Rapport N° : 421630-20276233/231213/RB ind 0

### AUDIT TECHNIQUE VISUEL GLOBAL

**STRUCTURES, CLOS-COUVERT, SECURITE**  
**INCENDIE ET THERMIQUE**  
**LOCAL 016 DU BATIMENT 061**  
**BASE NAVALE D'ASPRETTO**  
**AJACCIO (2A)**

➤ Passage radar P1-011 :

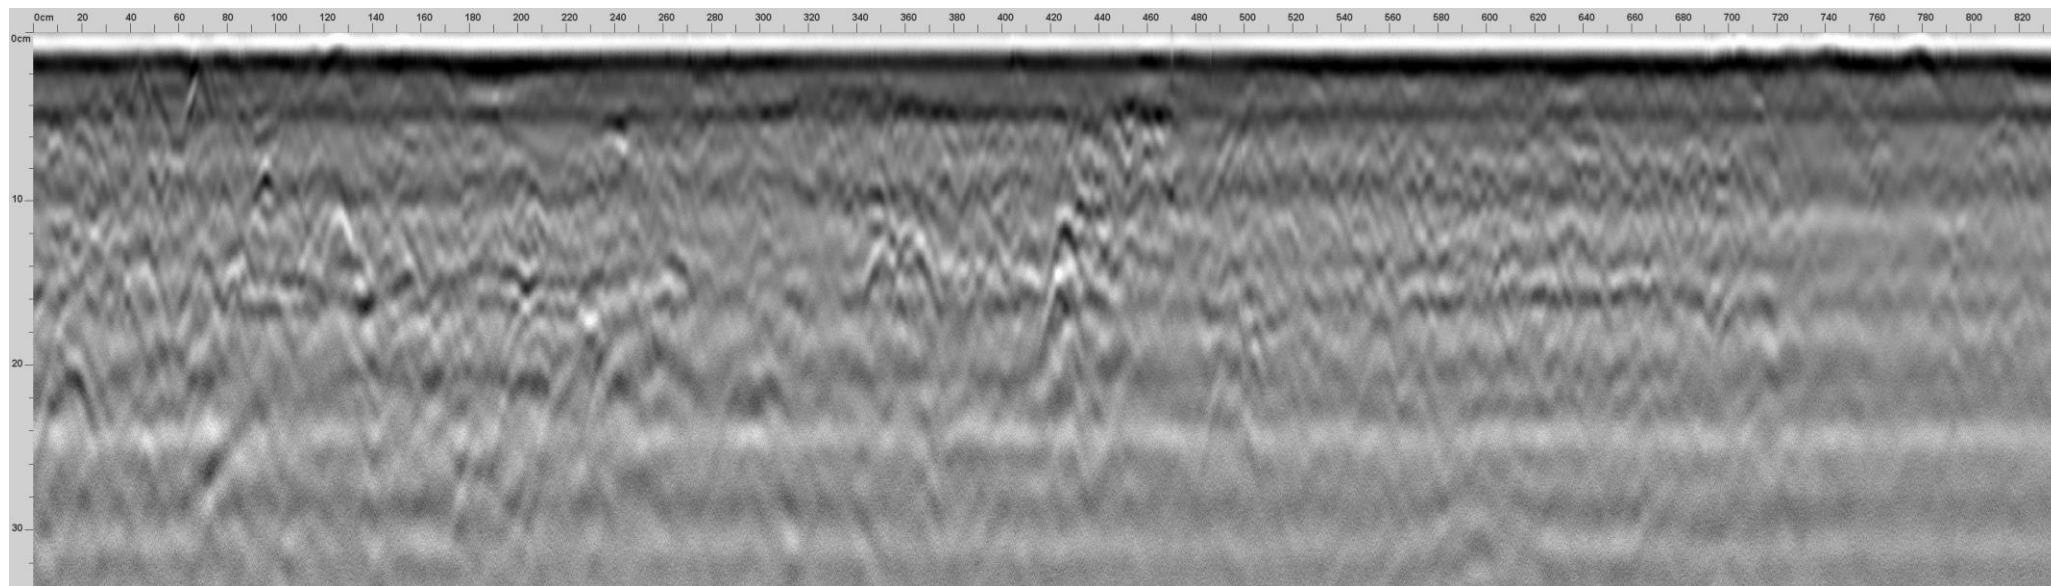
Le radar met en évidence l'absence de ferrailage

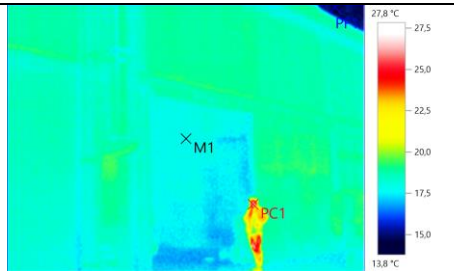
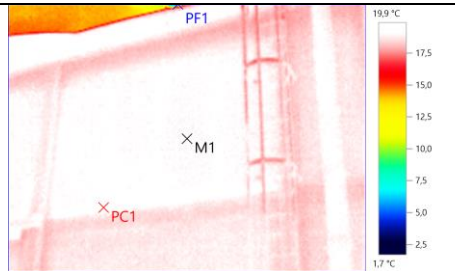
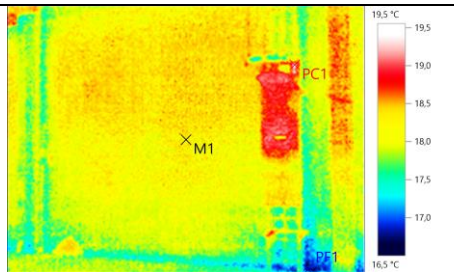
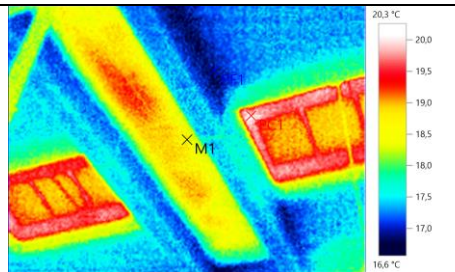
Cependant nous arrivons à observer le pont thermique Refend / Plancher bas sur la Photo n°3. Le sol plus froid, crée des sources de déperditions au niveau du plancher bas non isolé mais aussi des poutres non traitées et enterrées, et des murs en contact avec le sol et non traité.

Photo 5 : Sur cette photo nous observons une zone à presque 19°C, qui est la paroi vitrée, cette dernière exposée au soleil monte rapidement en température. Cette photo nous permet également d'observer les ponts thermiques Mur extérieur / Plancher haut, une jonction qui est source de déperdition.
